Рекомендації

щодо облаштування Центрального відділення ПАТ «МТБ БАНК» у м. Миколаєві засобами доступності для осіб з інвалідністю та інших маломобільних груп населення, розташованого за адресою: 54017, Миколаївська область, Миколаївський район, Миколаївська територіальна громада, м. Миколаїв, вул. Соборна, 12-а

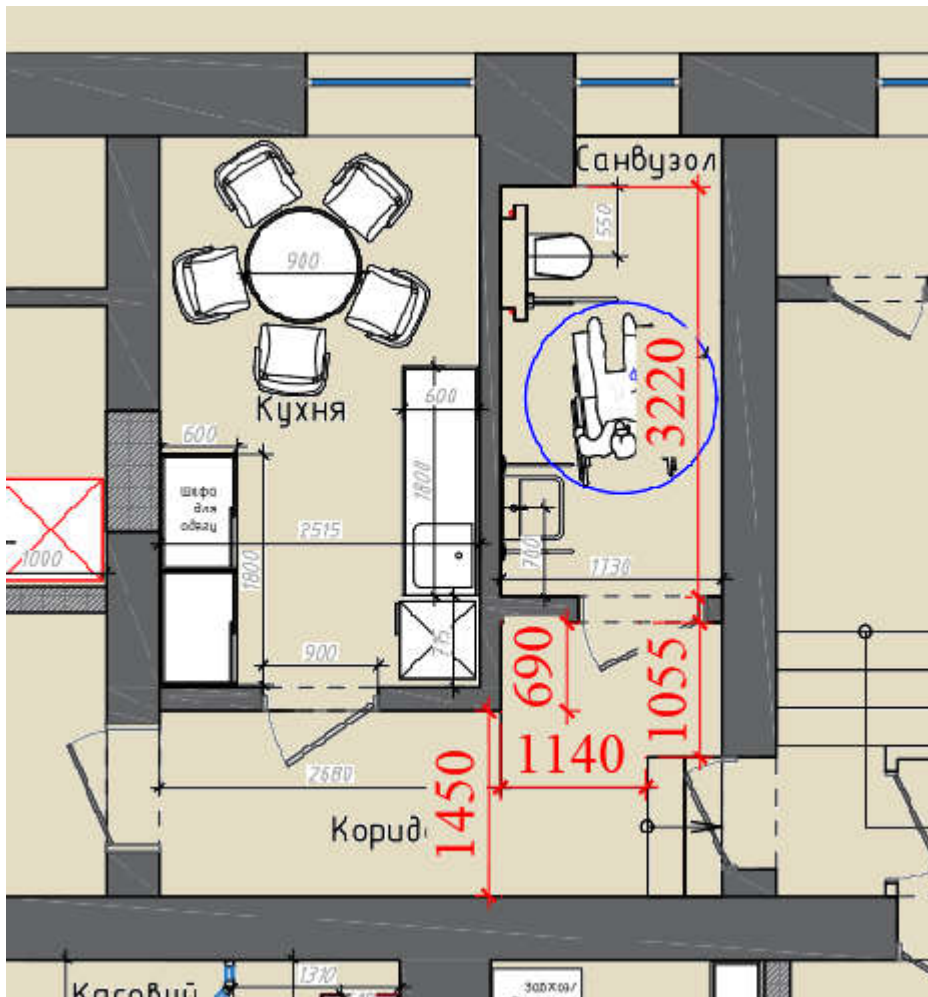
Згідно пункту п.6.1.11 Місця, де відбуваються комунікації між відвідувачами та персоналом або місця надання/отримання послуг (рецепція, місця отримання довідкової інформації, реєстратура, бюро перепусток, гардероб, касові вікна, стійка харчування, торговельний прилавок тощо), повинні бути доступними для всіх категорій користувачів.

Максимальна висота вікна надання інформації чи послуг не повинна перевищувати 1,1м»

Рекомендовано обладнати одне касове вікно для МГН на кріслах колісних, шляхом зниження полицки до 0,8м від рівня підлоги. Біля каси на стіні або на склінні встановити Інформаційну табличку, що є доступ МГН, на висоті 1,2-1,6м.

Зовнішній вигляд відділення

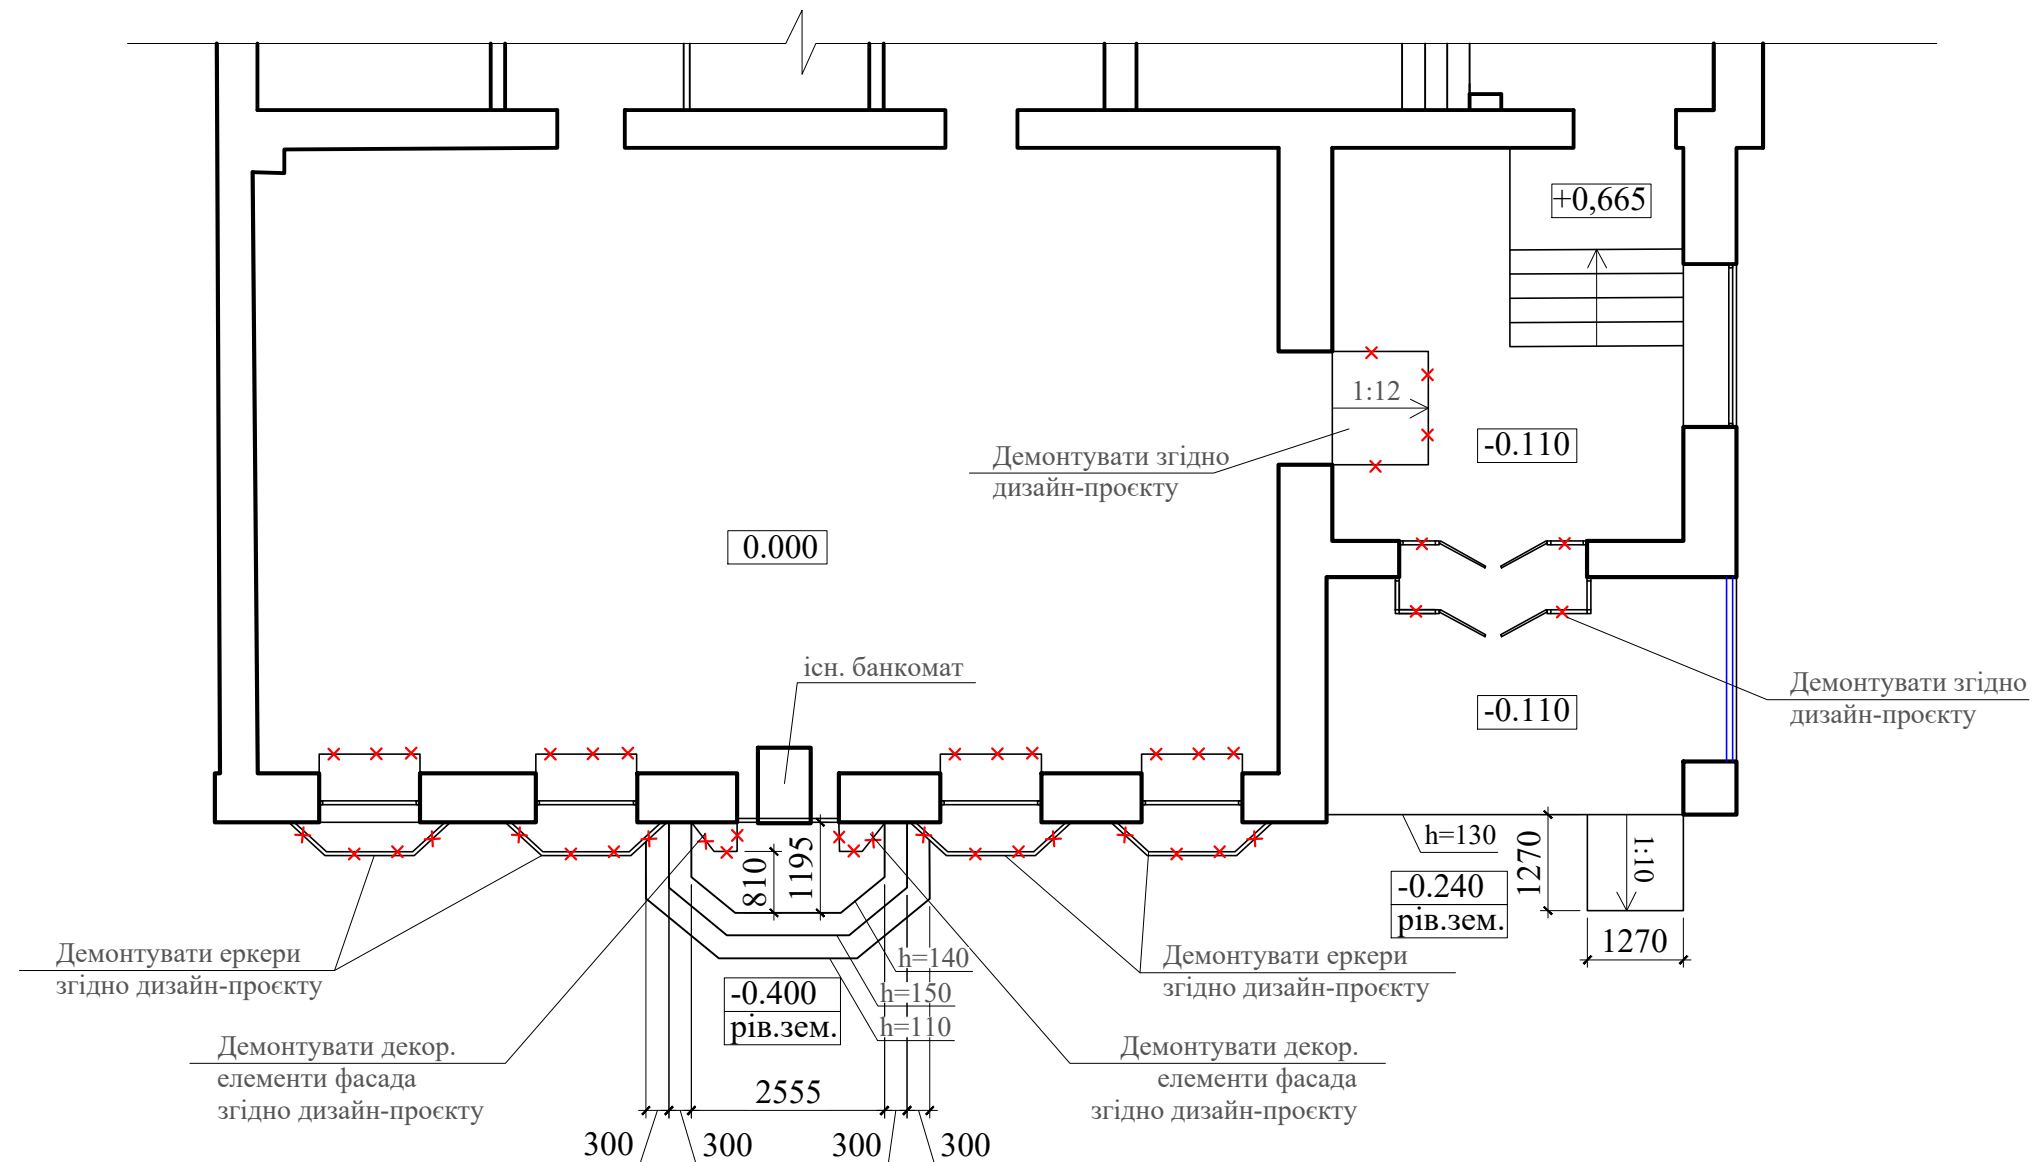
Приміщення банку розташовані у триповерховій адміністративній будівлі на першому поверсі. Існуючі двері у відділення скляні двостулкові. Доступ МГН на площадку перед входом через пандус. Доступ МГН до банкомату не передбачений.

1. Немає контрастного маркування площадки сходів та пандусу;
2. Немає тактильної плитки перед сходами та пандусом;
3. Сходинок різної висоти та суперечить вимогам ДБН Б.2.2-5:2011 п. 9.7.5 У разі проектування відкритих сходів на перепадах рельєфу висоту сходинок приймають не більше ніж 0,12 м, ширину - не менше ніж 0,36 м
4. Ухил пандуса не відповідає вимогам Додатку Д (обов'язковий). Для висоти підйому 130мм ухил приймається 1:12 (8%) та довжина 1560мм. На висоту підйому 300мм - ухил 1:18 та довжина 5400мм.
5. Не забезпечений доступ МГН до банкомату (пандус або підйомник). Сходова площадка перед банкоматом не забезпечує розворот МГН на кріслі колісному (1,5м x 1,5м).
6. Немає зовнішньої тактильної таблички зі шрифтом Брайля;
7. Немає контрастного маркування світлопрозорих дверей.

Рекомендоване облашування вхідної групи М 1:100

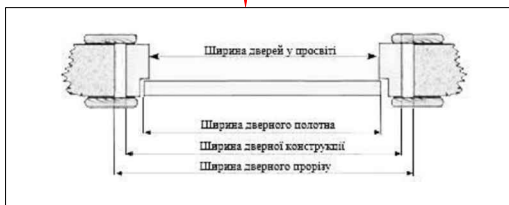
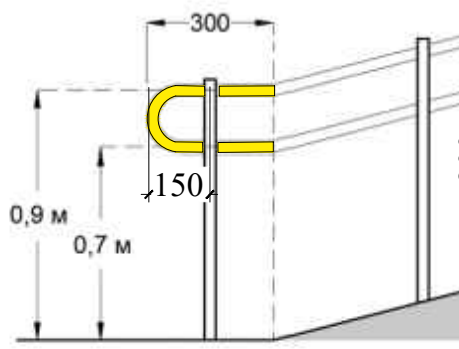
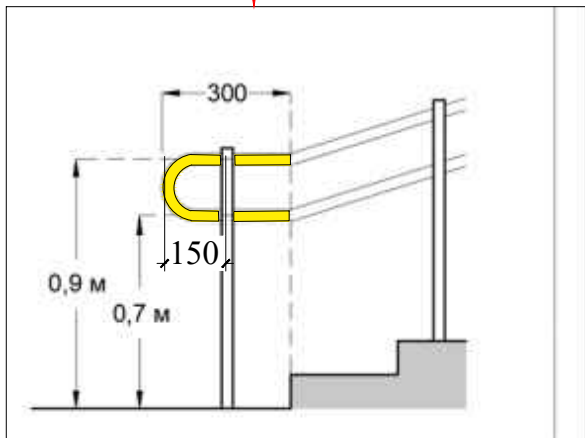
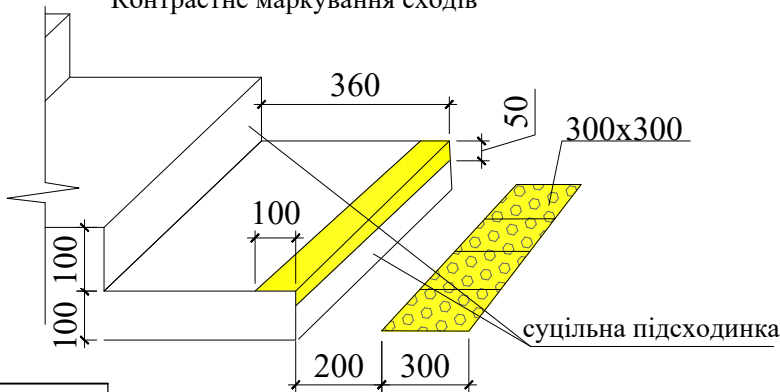
ширина дверей у проствіті 900мм
без порогів або пороги не вище 20мм

влаштування поручнів згідно нормам

Контрастне маркування сходів

Віконце на рів. 0,8 м
для доступу МГН

Закріпити табличку на
склі на рів. 1,2-1,6м

ТС "попереджувальна"
300x300мм 11 шт.

Кнопка виклику
працівника на
висоті 1,2м з
табличкою зі
шрифтом Брайля

Зовнішню табличку з
інформацією про назву, графік
роботи в т.ч продубльовану
шрифтом Брайля закріпити на
скління або фасад. При цьому
шифт Брайля починати з
висоти 1,2м

Рекомендоване облашування вхідної групи М 1:100
(варіант 1 з прямими сходами)

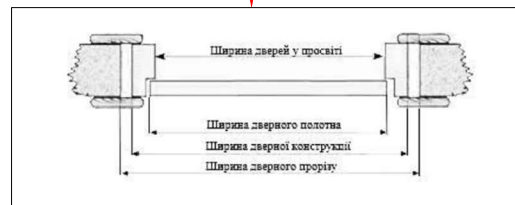
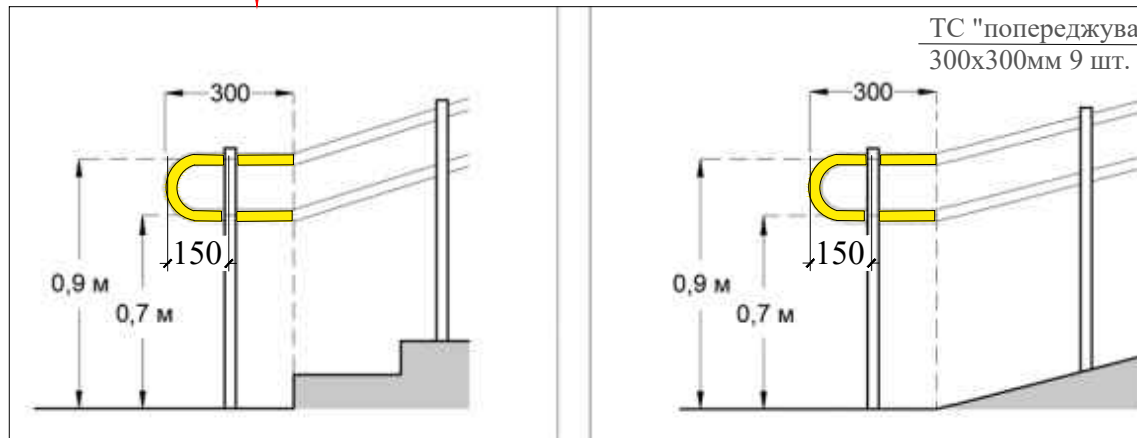
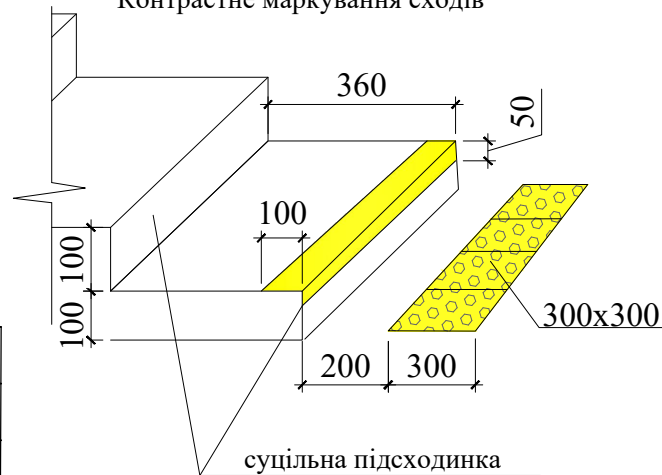
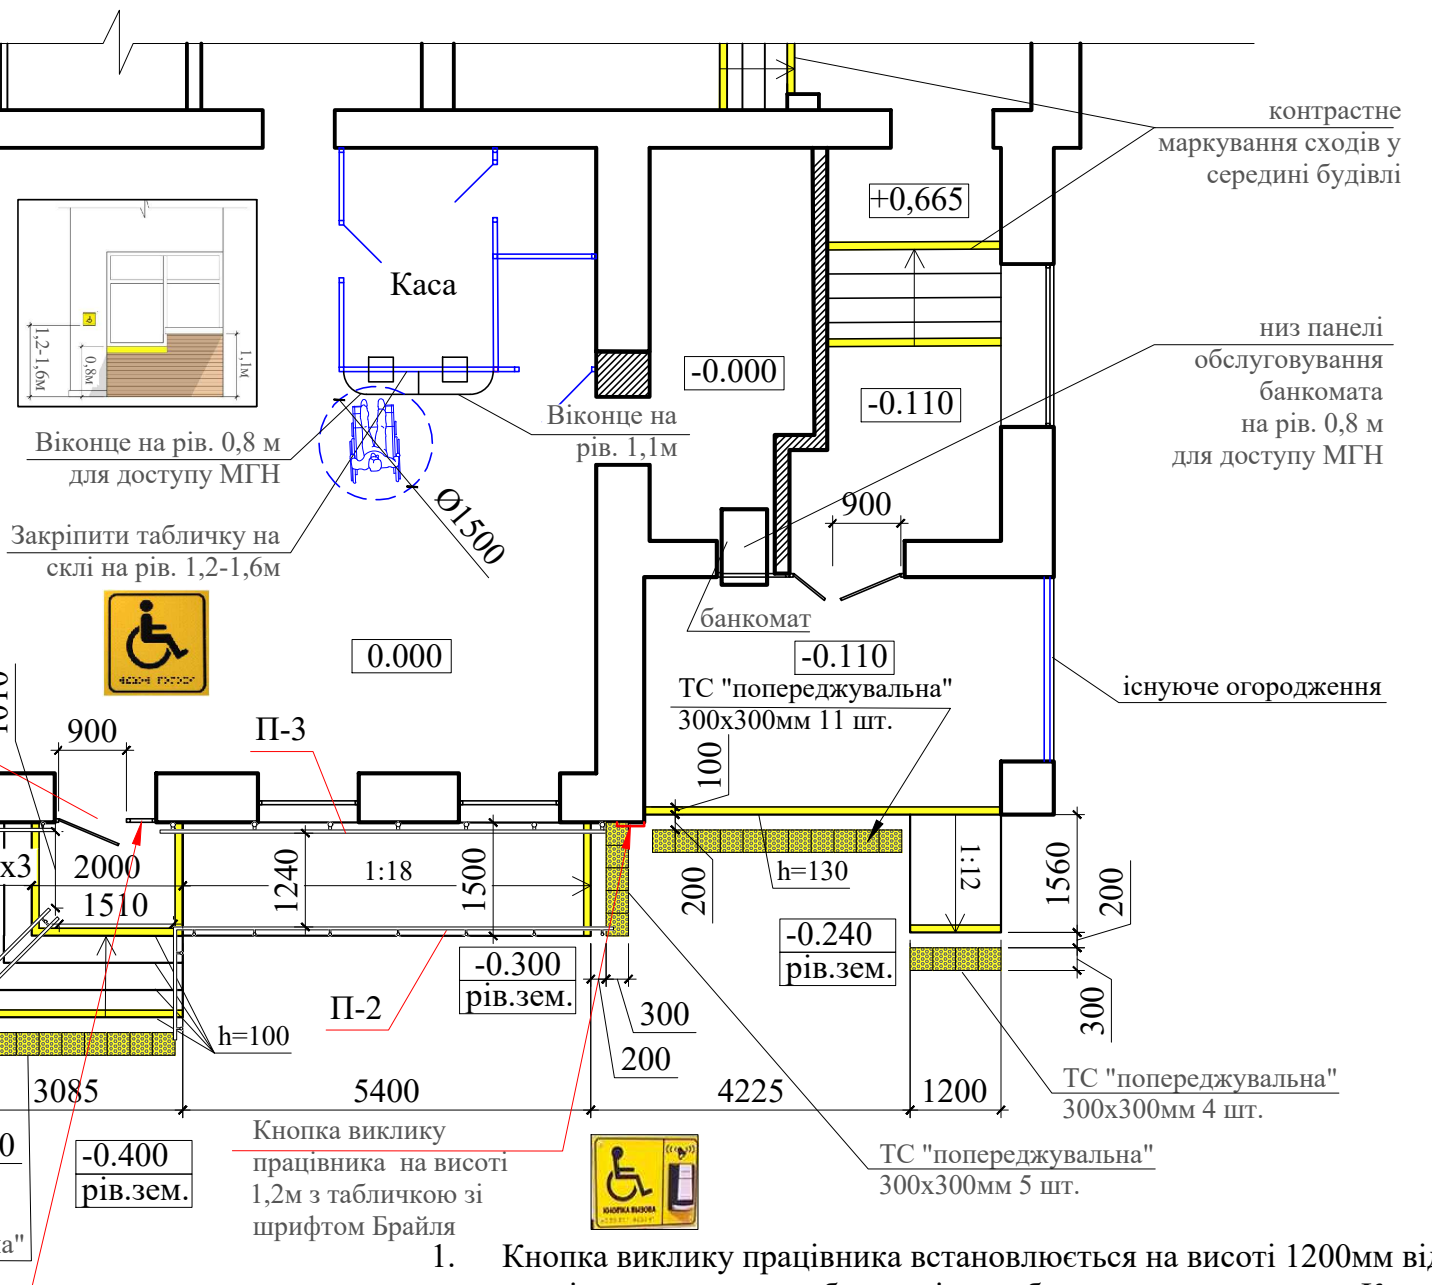
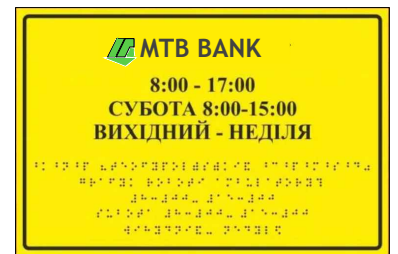
ширина дверей у проствіті 900мм
без порогів або порогі не вище 20мм

влаштування поручнів згідно нормам

Контрастне маркування сходів

Зовнішню табличку з інформацією про назву, графік роботи в т.ч продубльовану шрифтом Брайля закріпити на скління або фасад. При цьому шифт Брайля починати з висоти 1,2м
